DODATEK Č. 1 KE SMLOUVĚ O DÍLO

„ÚPRAVA VEŘEJNÉHO PROSTRANSTVÍ NA TR. DUKELSKÝCH HRDINŮ V JÁCHYMOVĚ“

ZMĚNOVÝ LIST Č.: 1

**ZRUŠENÍ AUTOBUSOVÉHO ZÁLIVU, ZKRÁCENÍ TRASY CHODNÍKU ZA STANIČENÍM
CCA 456M, AKTUALIZACE VÝMĚR STAVBY**

Grafická příloha:

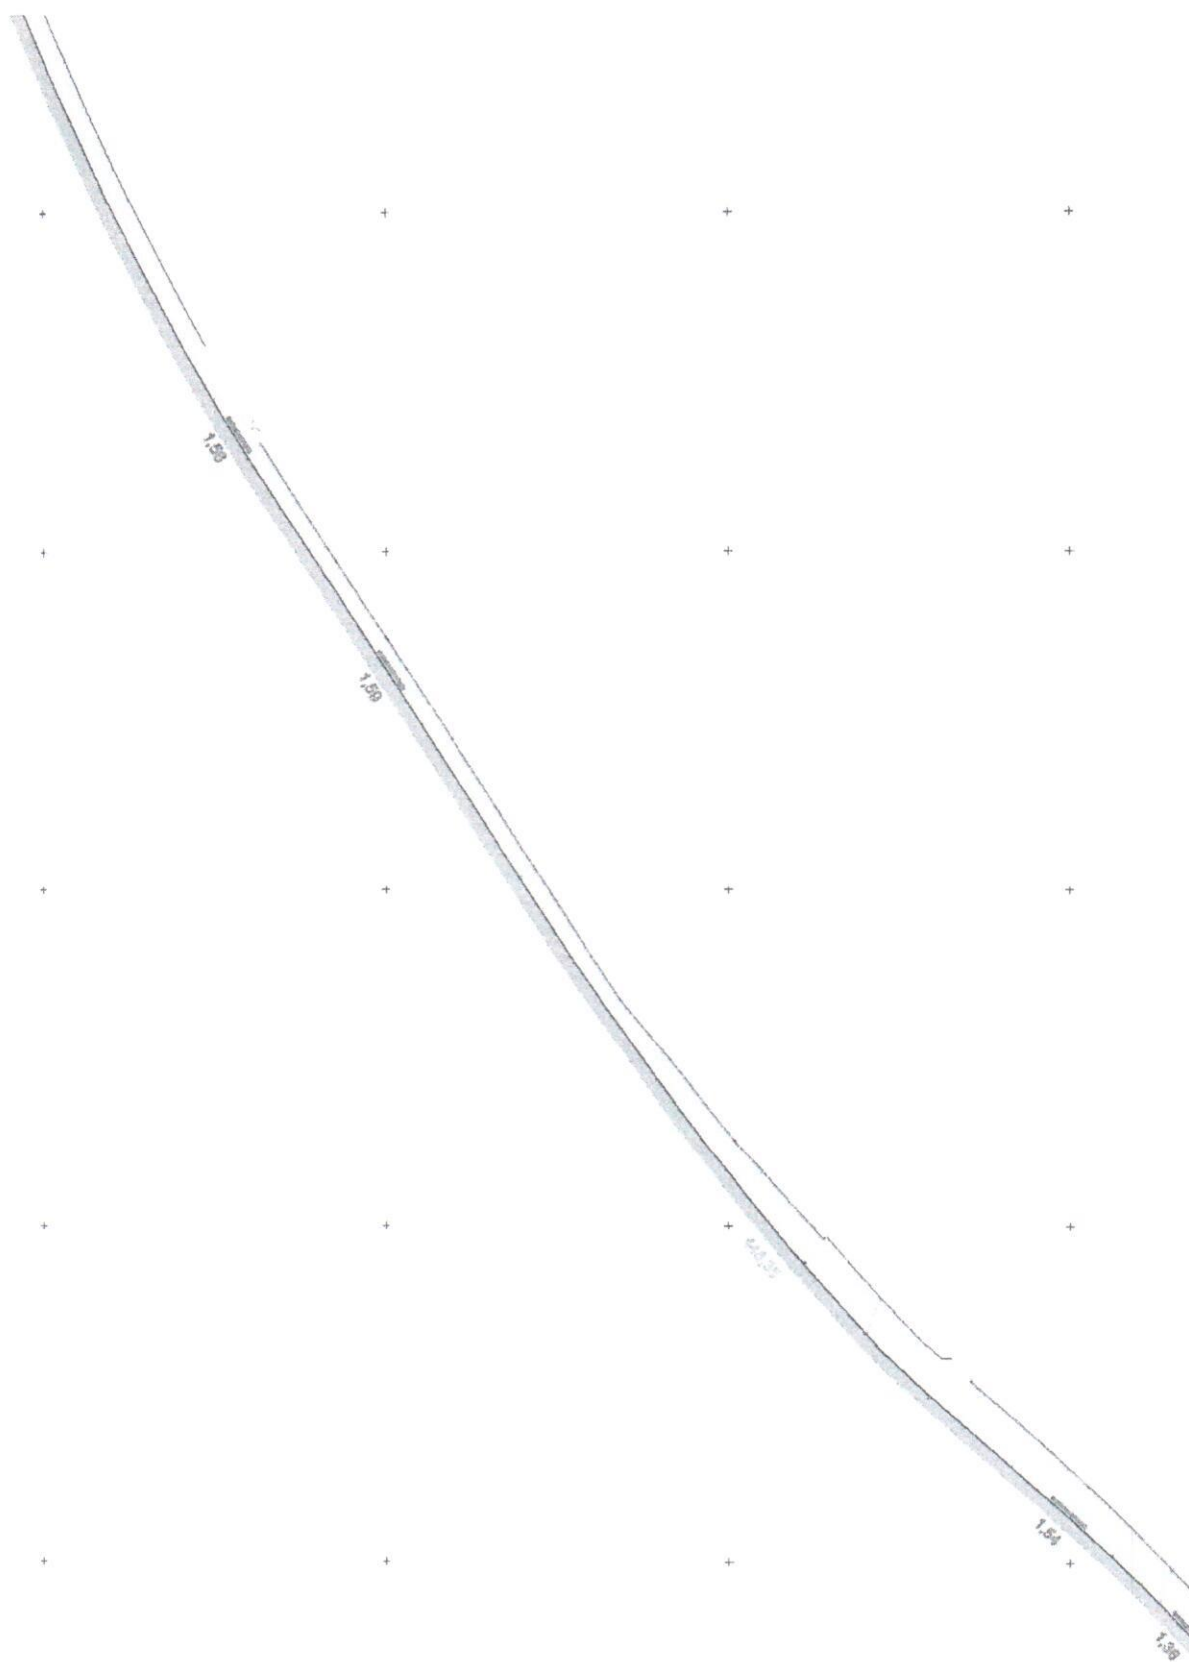
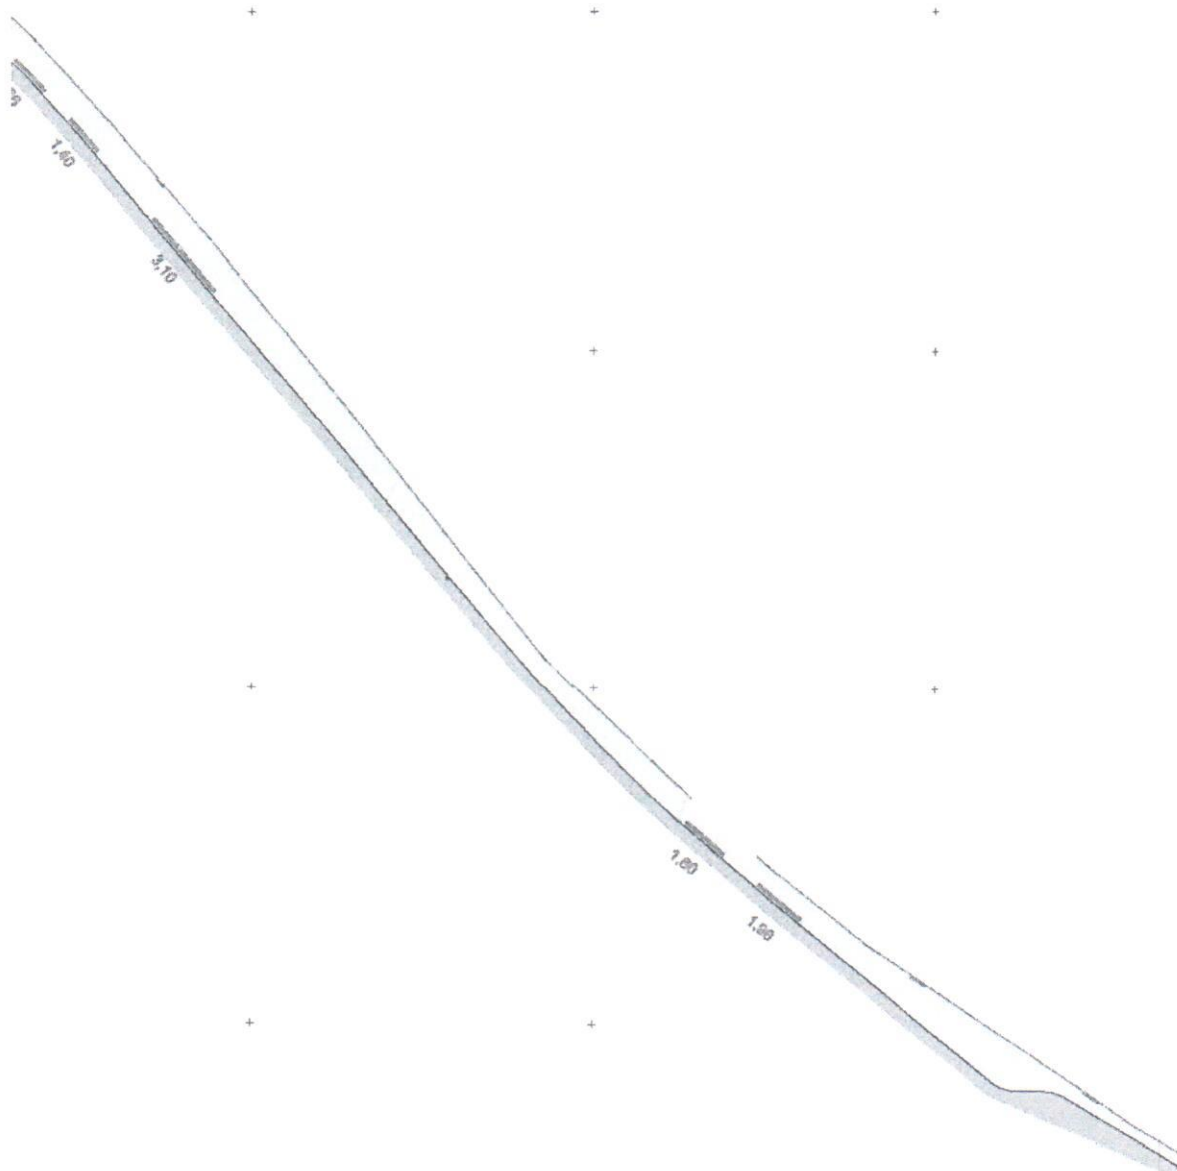
Na základě požadavku objednatele byla zrušena autobusová zastávka směr Boží Dar a zkrácena trasa chodníku s ohledem na duplicitu předmětu plnění se souběžně probíhající revitalizací navazujícího území.

Dále byla provedena aktualizace výměr na základě geodetického zaměření skutečného provedení stavby.

Výpočet ploch vychází ze zaměření skutečného provedení stavby k datu 16.9.2015.
 Součástí protokolu je výkres ve formátu dwg s označením ploch a délek obruby.
